原子力災害時における避難退域時検査及び簡易除染マニュアル(案) に対する意見募集の結果及び制定

令和4年9月28日
原子力規制庁

原子力災害時における避難退域時検査及び簡易除染マニュアル案についての提出意見及び考え方

原子力災害時における避難退域時検査及び簡易除染マニュアル

図1 避難退域時検査及び簡易除染の手順

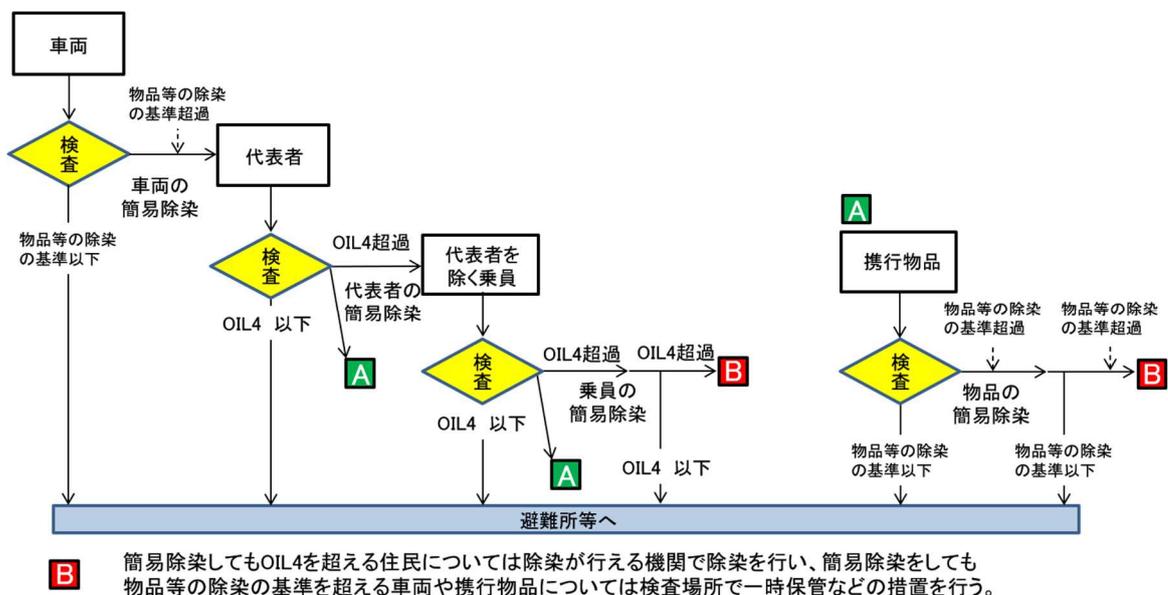
No.	提出意見	考え方
解説編		
1	<p>P.7 図1 避難退域時検査及び簡易除染の手順</p> <ul style="list-style-type: none"> UPZ の外から汚染地域に入域したバス等に関する図1のようなフローも追記すべきではないか。文章だけでは分かりにくい。 	<p>(UPZ外から入域した車両の扱いについて)</p> <p>UPZ外から入域したバス等の車両については、それら車両が除染の基準を超えない場合であっても、乗員の代表者(避難行動が同様の行動をとった集団のうちの1名)に対して避難退域時検査を行うこととしており、図1にある代表者以降の避難退域時検査及び簡易除染の手順と同一となることから、図示せずとも十分であると考えます。</p>
2	<p>P.8 表1 除染を講ずるための基準</p> <ul style="list-style-type: none"> 「物品等の除染の基準」はOIL4とは異なり、1か月後であっても40,000cpmから13,000cpmに引き下げないのはなぜなのか解説が必要ではないか。OIL4と異なる理由が理解しにくい。 	<p>(1か月後の物品等の除染の基準について)</p> <p>原子力災害対策指針における1か月後の物品等の除染の基準のあり方については、当該物品等による汚染の拡大防止の観点から今後の検討課題とします。</p>
3	<p>4) <該当箇所> 8頁 表1</p> <p><内容></p> <ul style="list-style-type: none"> OIL4には、1か月後の基準値がありますが、物品等の除染の基準には、1か月後の基準値がないのは何故ですか。基準を作成する必要はないのですか。 	
4	<p>P.8 下から9行目</p> <ul style="list-style-type: none"> 「スクリーニング結果の人数分布を踏まえれば、スクリーニングレベルを100,000cpm以下としても、簡易除染の実施は可能であったと考えられる」とあるが、人数分布に関する出典を明らかにすべきではないか。 	<p>(除染の基準の出典について)</p> <p>東京電力福島第一原子力発電所事故の対応においては、汚染のスクリーニングレベルが10万cpmに引き上げられました。様々な汚染スクリーニングデータの中で比較的人数の多いデータでは、スクリーニングを実施した192,933人中10万cpmを超えた人数は102人で、13,000～10万cpmの範囲の人数は894人でした。OIL4を超えた汚染が観測された場合には簡易除染を行われることとなりますが、できる限り多くの住民等に対して実施されることが望ましいことから、これらのスクリーニング結果の人数分布を踏まえれば、スクリーニングレベル</p>

41	3) <該当箇所> 7頁 図1 <内容> 図1の中に検査の横に、OIL4超過、OIL4超過と二つの矢印があるが、これは、簡易除染は2回までを表現しているのですか。仮に2回を表すならば、OIL4超過の矢印の間に「再検査」と表示すべきと考えます。(※車両や代表者の検査と整合を図り、矢	(検査及び簡易除染の手順について) 図1に示しているのは、「代表者」の「検査」の結果、「OIL4超過」の場合には、「代表者を除く乗員」に対して「検査」を行い、その結果「OIL4超過」の場合には、「乗員の簡易除染」を行う手順を示しています。そして「乗員の簡易除染」を行ってもなお「OIL4超過」の場合には「B」(拠点

印を一つにすることも考えられる)・また、仮に2回の検査を表すならば、図1の下にあるBの説明は、「2回簡易除染してもOIL4を超える住民等については～、2回簡易除染しても～」と表現すべきと考えます。	病院等での処置)に進む手順を示しています。これは、簡易除染の行う回数を示すものではありません。したがって、当初案のとおりとします。
42	5) <該当箇所> 9頁 上から13行目 <内容> ・「～国の委託事業による専門の研究機関の調査研究の結果～」とあるが、そのデータが分かるよう報告書の正式名称を注釈として記載すべきと考えます。(本マニュアル(案)の20頁の脚注5参照)	(出典の名称及び公開について) 御指摘を踏まえ、注釈として報告書の名称(令和2年度内閣府原子力防災研究事業「その他放射線防護対策に係る調査研究の実施及び施策への反映のための知見の整理」第二分冊(その2)令和3年3月 国立研究開発法人日本原子力研究開発機構)を追記します。
43	◎P9の簡易除染の方法 令和2年度内閣府原子力防災研究事業について 重要な問題であり、差異がないということに、疑義があります。是非とも検証したいと考えます。国の事業でありますから、多くの人が検証できるように、簡単にアクセスできるように公開してください。	また、当該報告書については、国立国会図書館に収蔵していますので、国立国会図書館において閲覧が可能です。
44	(2) P. 9 (7. 簡易除染の方法) 『国の委託事業による専門の研究機関の調査研究の結果(令和2年度内閣府原子力防災研究事業)により、車両の簡易除染について流水による除染と拭き取りによる除染がその効果に置いて有意な差異が認められないことが示されたことから、排水処理作業等の合理化の観点も考慮して拭き取りを基本とする』 とありますが、こちらの委託研究の内容・結果は公開されていません。行われた検討内容が非公開では、当該委託事業の結果から導かれた車両の流水除染を拭き取り除染に置き換えられるという結論が妥当なものか、検証が不可能です。今回のマニュアル改正の技術的根拠の部分なので、改正の正当性を示すため、この研究の報告書は公開すべきだと考えます。

図2 避難退域時検査及び簡易除染の場所と要員の配置例

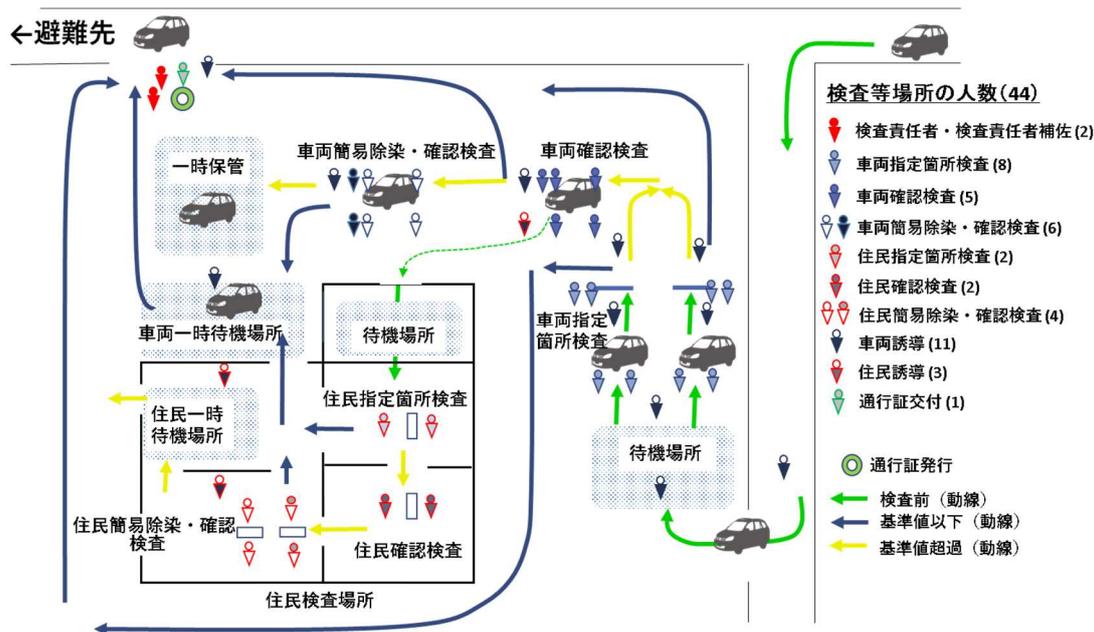
用意し、着用を義務付けてください。住民保護をする職員自身が二次被ばくにより健康を害したのでは、その後の行政事務にも大きな支障が出ます。	
28	8) <該当箇所> 14頁 下から2行目 <内容> ・「(1) 要員の構成と役割」の箇所に、旧マニュアル7頁にある「図2 検査及び簡易除染の体制」のような全体の体制図を追加すべきと考えます。	(要員の構成と役割について) 体制図は追加しませんが、本マニュアル案P.15に記述の通り、避難退域時検査及び簡易除染の効率化を図り、検査対象となる車両、住民等の不要な汚染を避けるため、車両や住民等の移動が円滑になるように柔軟に運用するようにします。
29	9) <該当箇所> 17頁 表4の「本部、設営資機材」の欄 <内容> ・この欄の「綿手袋、ゴム手袋～(各270名分)」とあるが、15頁の下から4行目に、「1会場132名である」と記載されています。要員用飲料や保存食も270名を基準としていますが、関連を明確にしていきたい。	(資機材の数量について) 要員に係る資機材の数量については、1日あたりの標準的な要員数である1会場132名の約2倍(2日分相当)の270名分(余分を含む)として示しています。
30	・18頁、第一欄6行目 欄名が「住民検査」となっているが、その第三欄には簡易除染に用いる資機材も含まれているため、「住民検査・住民簡易除染」とするのが適切ではないか。	(資機材について) 御指摘を踏まえ、「住民指定箇所検査・住民確認検査・住民簡易除染・確認検査」に修正します。
31	10) <該当箇所> 19頁 表4の注釈(*2) <内容> ・*2には「個人線量計の必要数は32台+予備」で、表4に「35名分」とあるが、15頁の下から4行目に、「1会場132名である」と記載されています。個人線量計は15頁の表2にある「班区分、要員」欄のどの要員がどのように使用するのか明確にしていきたい。 ・また、表4にある「表面汚染検査用測定器(15台)」についても、どの要員が使用するのか明確にしていきたい。	(資機材について) 個人被ばく線量計は、車両や住民等に接近する要員が装着します。そのため、車両指定箇所検査班(8名)、車両確認検査班(5名)、車両簡易除染・確認検査班(6名)、住民指定箇所検査班(2名)、住民確認検査班(2名)、住民簡易除染・確認検査班(4名)と、車両・住民誘導班のうち汚染の可能性のある車両や住民等を誘導する要員(5名)が装着するとして、32名分と予備3名分の合計35名分を1会場分としています。 表面汚染検査用測定器は、車両指定箇所検査班のうちワイパー部分を測定する要員(4名)、車両確認検査班(4名)、車両簡易除染・確認検査班のうち確認検査を行う要員(2名)、住民指定箇所検査班(1名)、住民確認検査班(1名)、住民簡易除染・確認検査班のうち確認検査を行
